VĚC: DODATEČNÉ INFORMACE K ZADÁVACÍM PODMÍNKÁM Č. 3

Evidenční číslo veřejné zakázky: 233148

FORMANSKÁ CESTA – SPLAŠKOVÁ KANALIZACE A ČOV

ZADAVATEL: Svazek obcí při formanské cestě

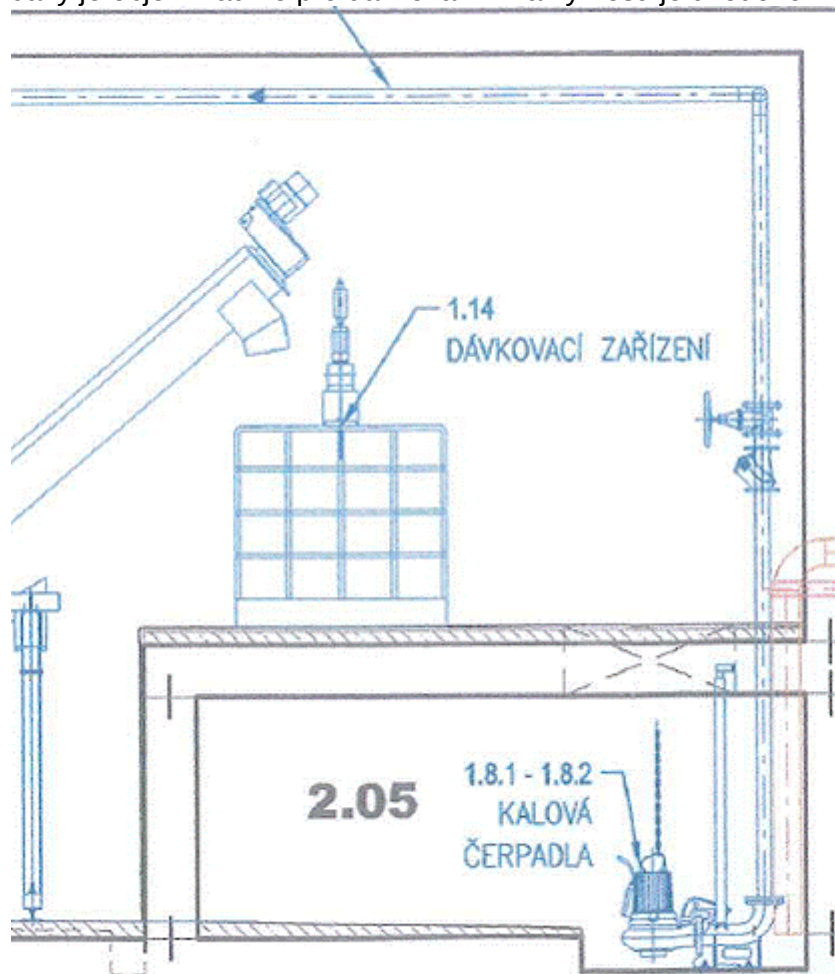
Jaký je objem nádrže pro dávkování? Na výkresu je uvedeno:

Podle vzhledu nádrže se jedná o nádrž 1 m^3 i podle částečného popisu v položce 1.14. Této nádrži ale neodpovídá následující popis:

horní plnicí otvor DN 150, plnicím PE potrubím DN80 opatřeným zpětnou klapkou a rychlospojkou pro napojení cisterny, dolní vypouštěcí otvor s ventilem DN 50, záchytná vanička úkapů, záchytná havarijní vana pro objem nádrže.

Tento popis odpovídá spíše nádrži o objemu 2 m^3 např. dvouplášťové, jak je naznačena v technologickém schématu a uvedeno ve výkazu výměr:

Může zadavatel upřesnit velikost nádrže a záchytné jímky? Vzhledem k tomu, že ve výkresu není plnicí potrubí nakresleno, může zadavatel toto plnicí potrubí doplnit alespoň přesnou specifikací?

pol. 1.14 Dávkovací zařízení srážedla fosforu upravena, posíláme opravený výkaz výměr – úprava se týká pouze pol. 1.14

17	1.14	Dávkovací zařízení srážedla fosforu	kpl	1,00		
		" účel: dávkování potřebné dávky srážedla do čištěné odpadní vody pro odstranění fosforu pod požadovanou mez rozsah dodávky: - zásobní nádrž 1ks samonosná válcová dvouplášťová nádrž 2 m3 stojaná s úpravou pro venkovní instalaci. Zásobní nádrž je vybavena příslušnými hrdly, průlezem a odvzdušněním nádrže. Na nádrži bude použito ultrazvukové měření hladiny s možností místního odečtu a čidlo průsaků v prostoru mezipláště. Oba údaje jsou přenášeny do řídicího systému ČOV. Plnicí potrubí DN 80 je vybavené bajonetovou rychlospojkou pro napojení autocisterny a záchytnou vaničkou. Materiál: PEHD, dvouplášťová, vnější prům. cca 1,6 m, výška cca 1,7 m, Mírně kónické víko s kontrolním otvorem D 200 mm, plnicí hrdlo. Mechanický plovákový stavoznak s kontaktem min. hladiny. Odvzdušnění ve víku, odvzdušnění mezipláště. Hrdlo pro ultrazvukovou sondu + ultrazvukový snímač měření hladiny s vizualizací množství (displej) přímo na nádrži. Hrdlo pro čidlo průsaku v meziplášti + čidlo průsaku - pulzní membránové dávkovací čerpadlo sestava 1 + 0 účel: čerpání srážedla fosforu do míst dávkování 40% Fe₂(SO₄)₃ medium: 40% Fe₂(SO₄)₃ množství: Q = 0-14 l/hod výstupní tlak: 3 bar motor: P = 0,05 kW, U = 240 V, f = 50 Hz - 1ks temperovaná skříň (automaticky pod +5°C) pro čerpadlo a příslušenství - dodávka 1. náplně dávkovací stanice srážedla fosforu medium: 40% Fe₂(SO₄)₃ množství: 2m³"
